(仮称) むつ横浜風力発電事業に係る 環境影響評価方法書

補足説明資料

平成30年12月

むつ横浜風力開発株式会社

図 9(1) 風力発電機の配置計画の概要（色別標高図）

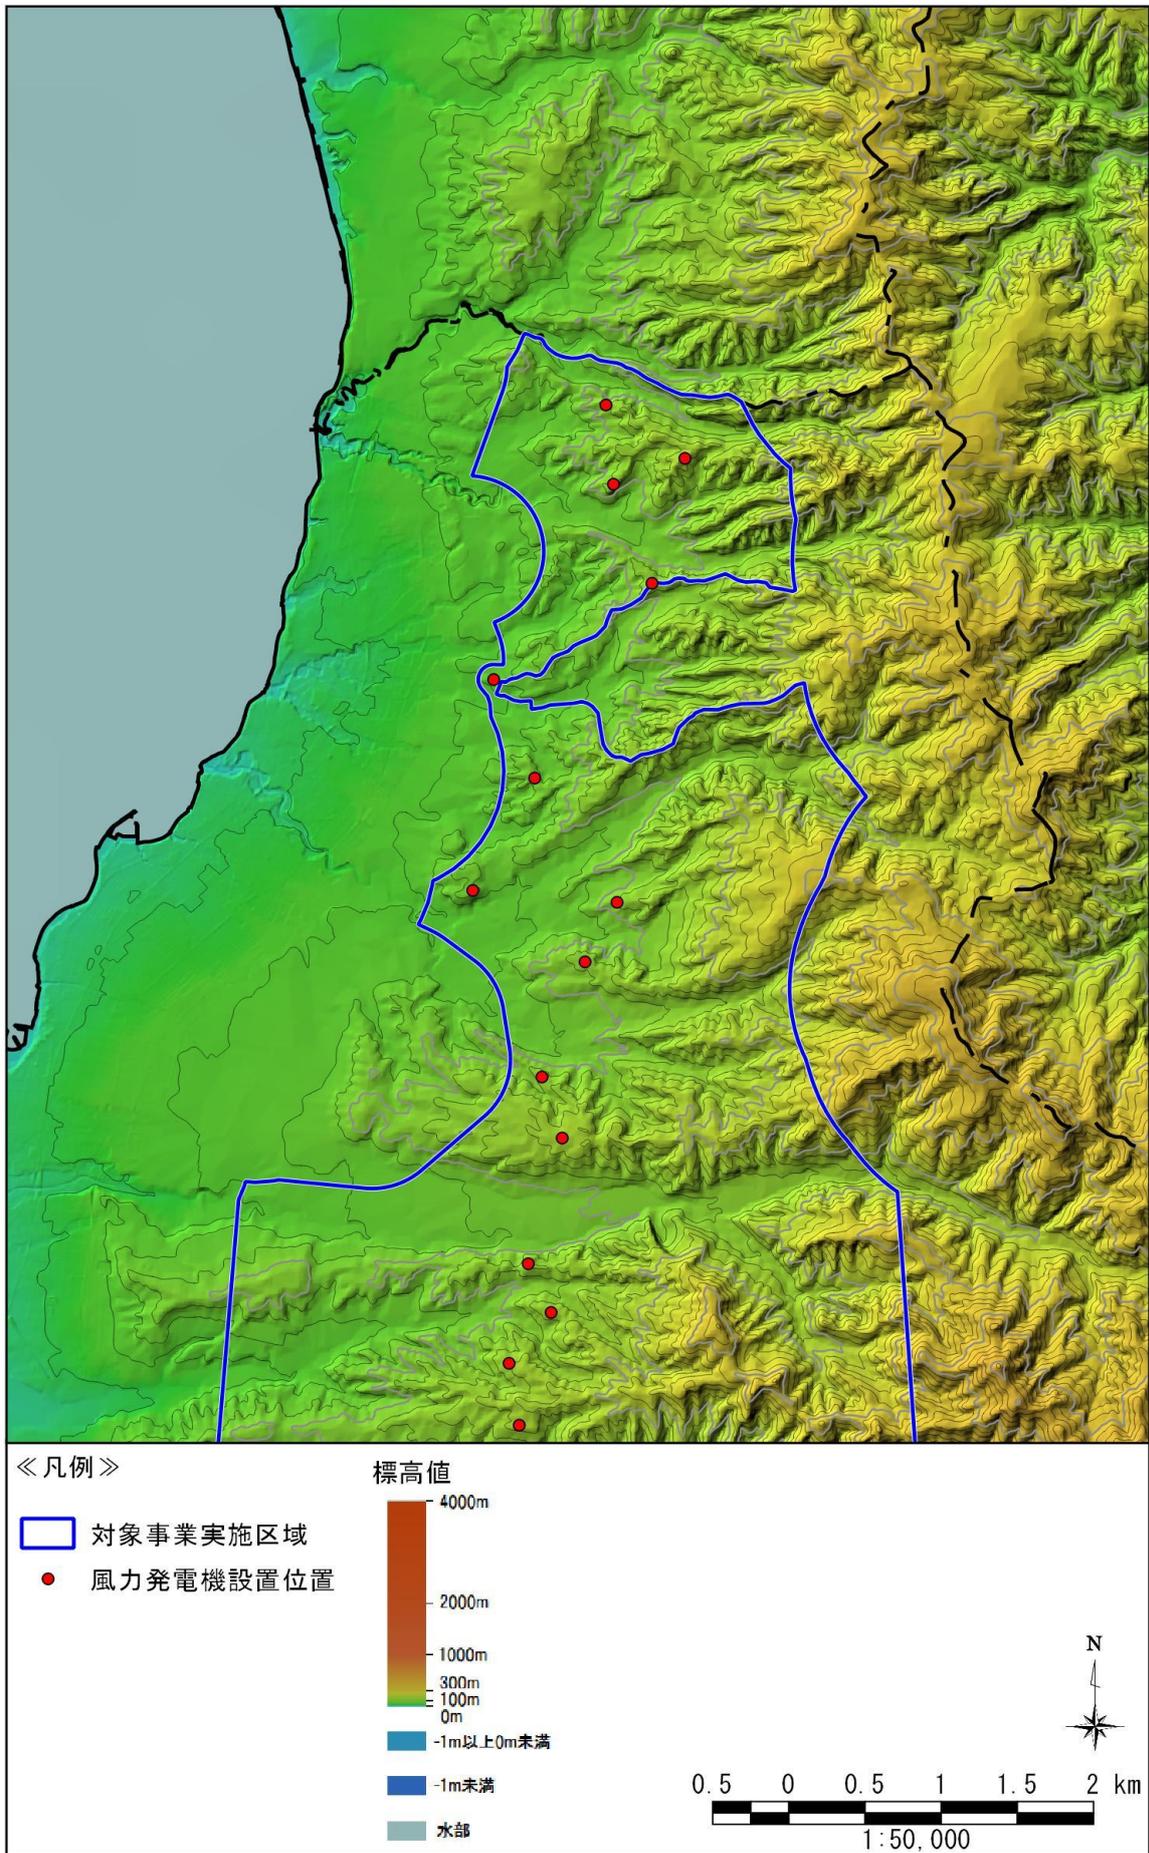
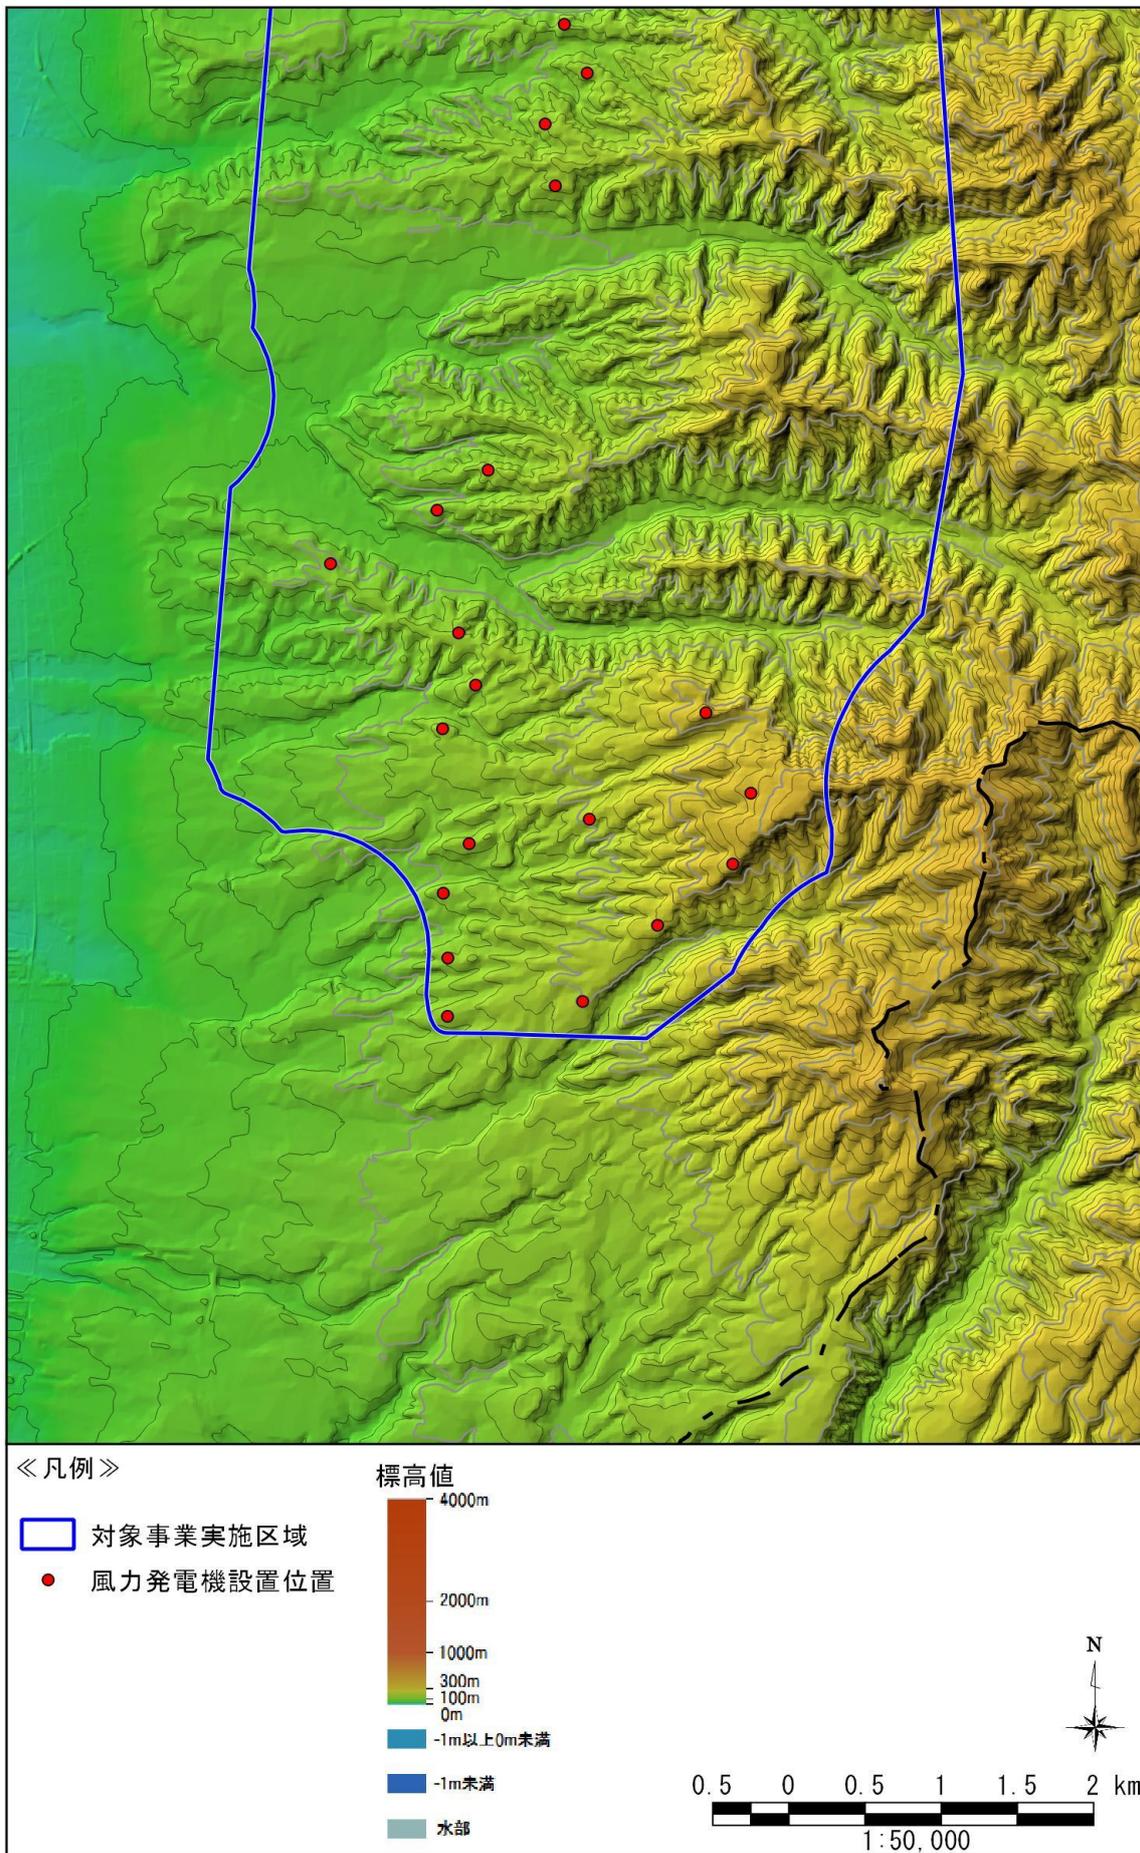
・対象事業実施区域周辺の詳細な標高の状況を把握できる図面（縮尺5万分の1国土地理院地図、赤色立体図、航空写真等）は記載されているか。

沢を経て沈砂池排水が本流に流入する可能性があり、また、沢にはサンショウウオ類など貴重な生物群が生息する可能性があるため、工事实施に当たり事業実施区域内および周辺域の沢の位置を把握され、それらの保全についてご配慮ください。現時点で把握されている沢があればそれらを図示してください。

縮尺5万分の1の国土地理院地図、航空写真、色別標高図を図7～図9に示します。

なお、現時点で現地踏査により把握している沢はありません。地形データにより確認される沢については図9（補足説明資料 p. 30～31）に示す標高図をご参照ください。

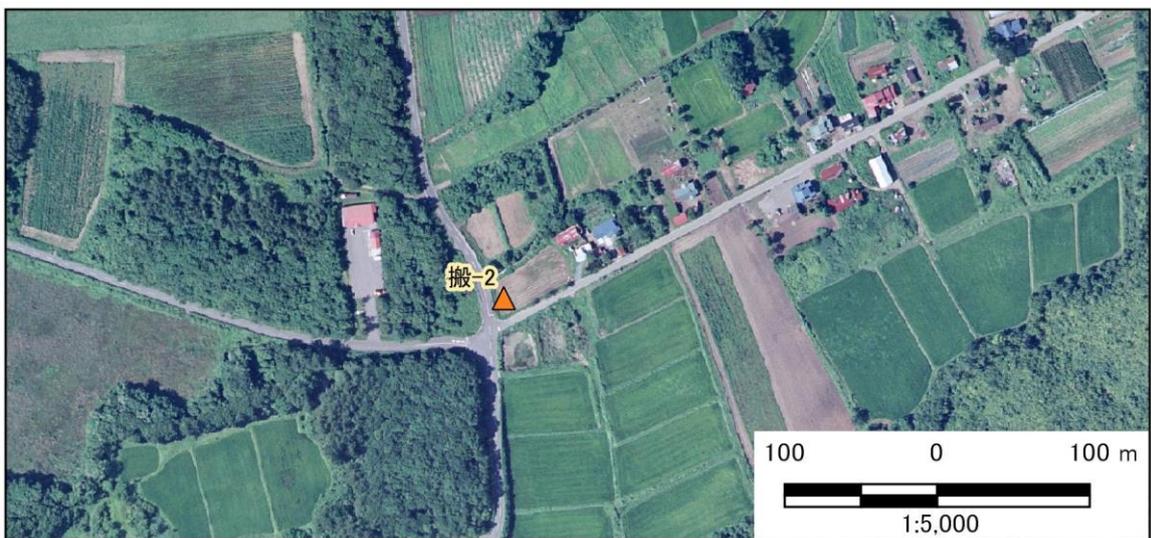
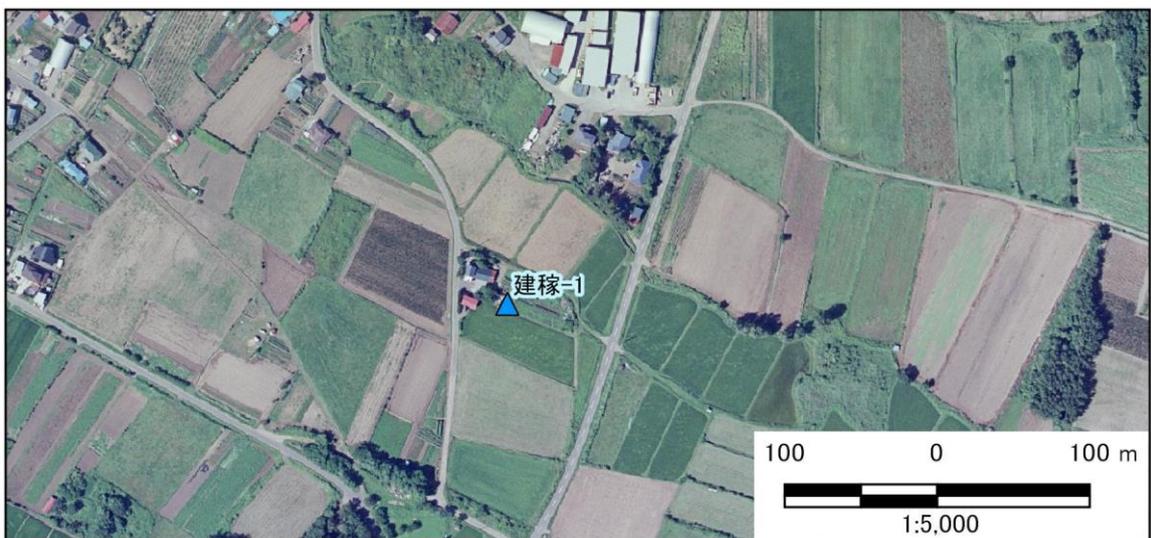
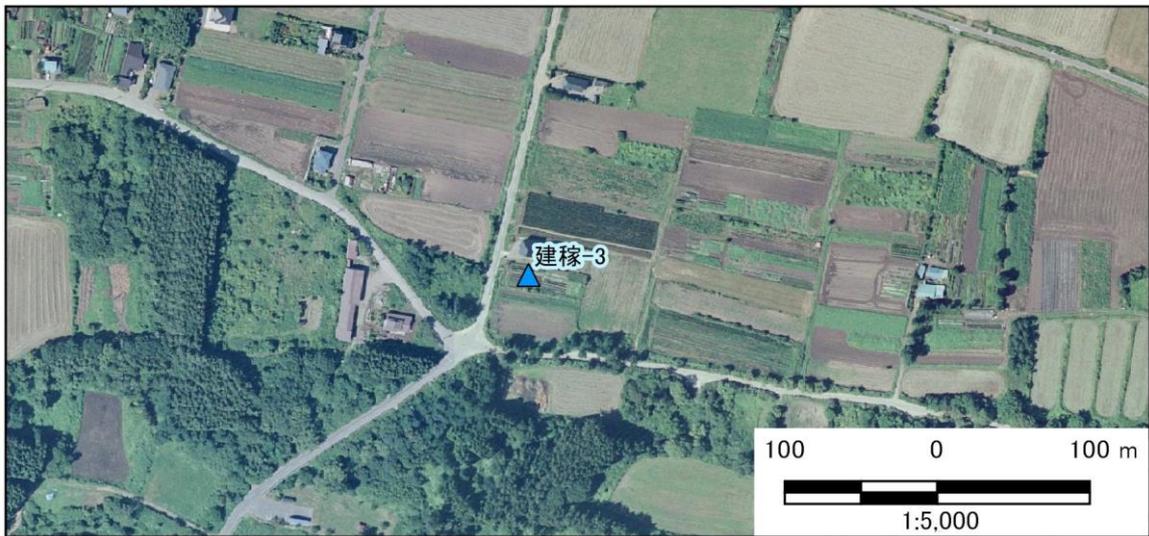
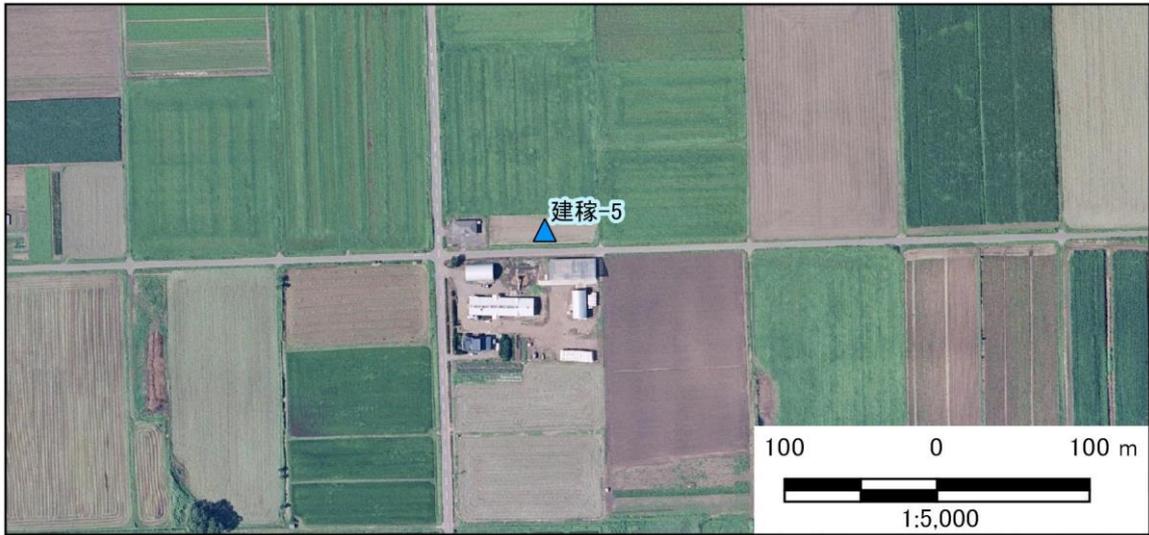
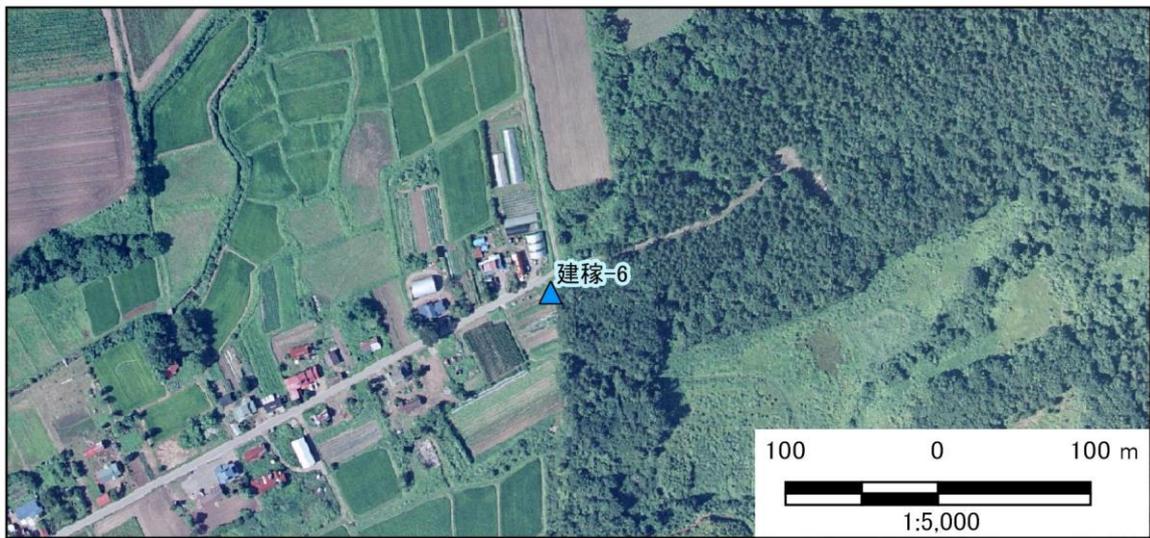
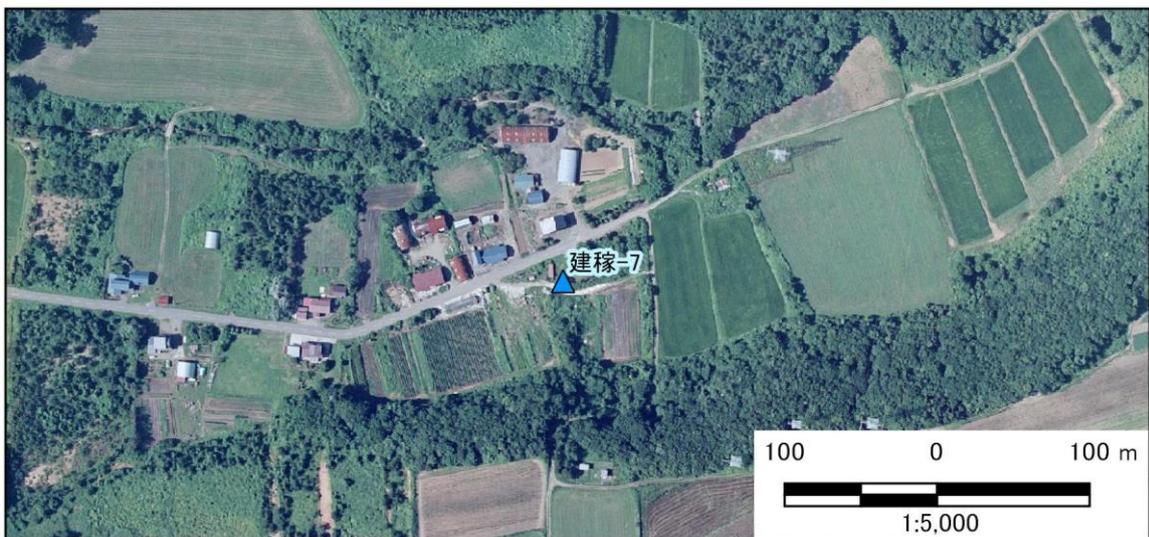
- ・騒音の調査地点の状況（写真等）が把握できるものとなっているか。[非公開可]
【騒音の調査地点の妥当性を検討するため】

騒音の調査地点の状況が把握できる図面を図10に示します。

図 12 風力発電事業の分布状況 (1/20 万)

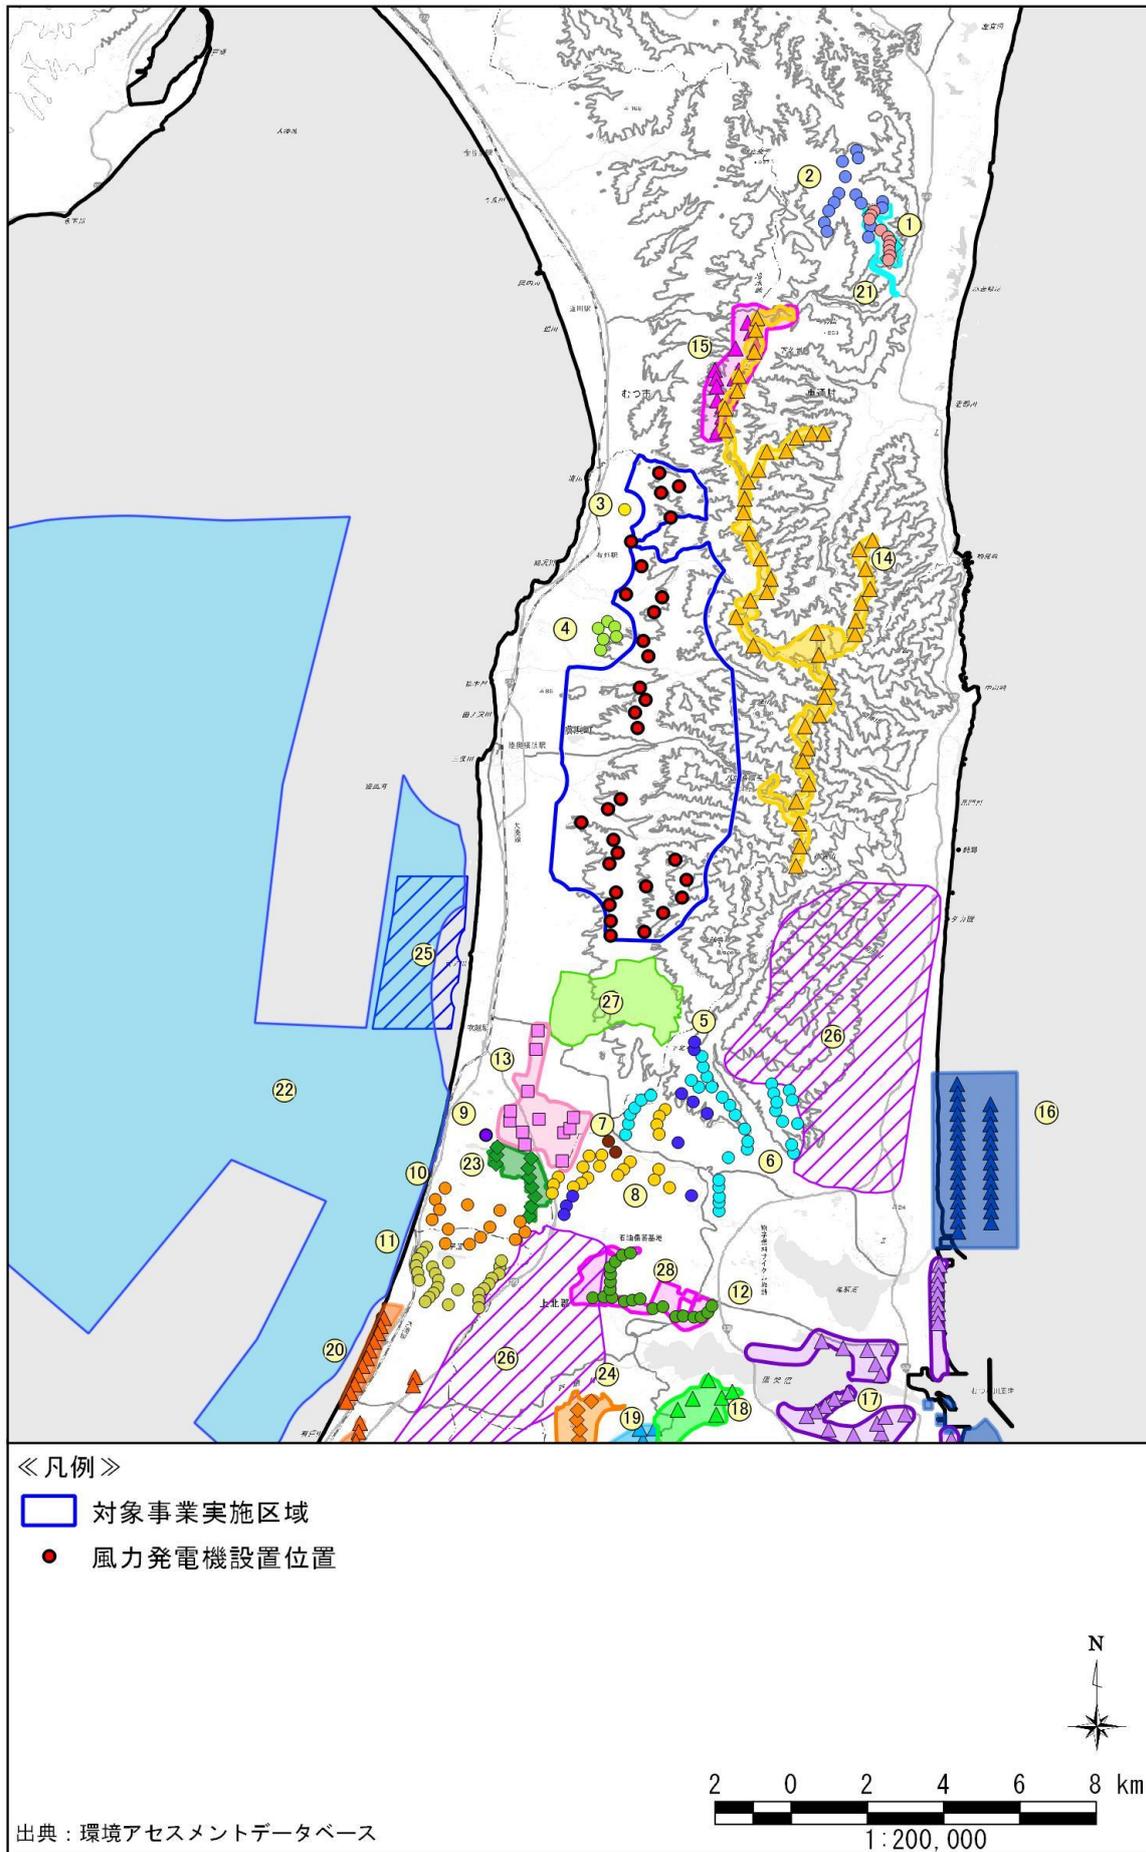
周辺の風力発電計画地点の分布状況を p. 18 に示していますが、1/20 万の地図でももう少し広範囲の状況を示してください。

縮尺 1/20 万の周辺風力発電事業の分布状況を表 2 及び図 12 に示します。
